改善箇所説明図 ①

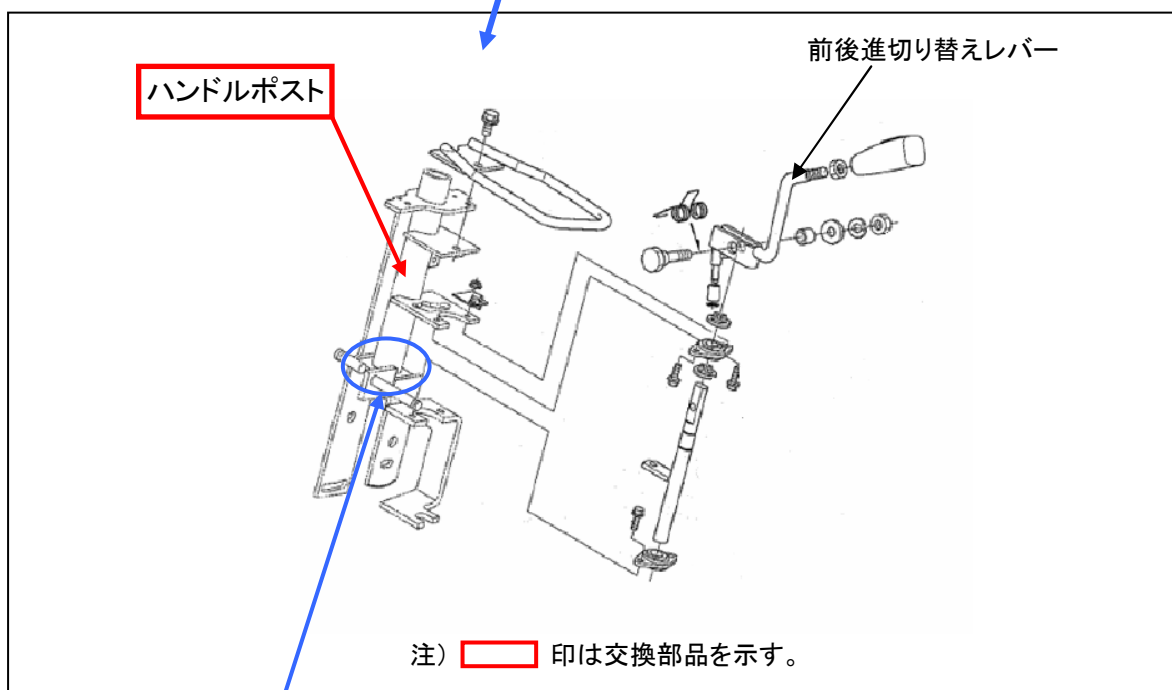
基準不適合発生箇所

かじ取装置において、ハンドルポストの溶接が不適切なため、当該溶接部に亀裂が生じる場合がある。そのため、そのままの状態で使用続けると、亀裂の進行によりハンドルポストが適切に保持できなくなり、当該ハンドルポストに装着されている前後進切り替えレバーが誤作動し、車両が動き出すおそれがある。

全車両、ハンドルポストを良品に交換する。

ハンドルポストの下面に白マークを入れる。
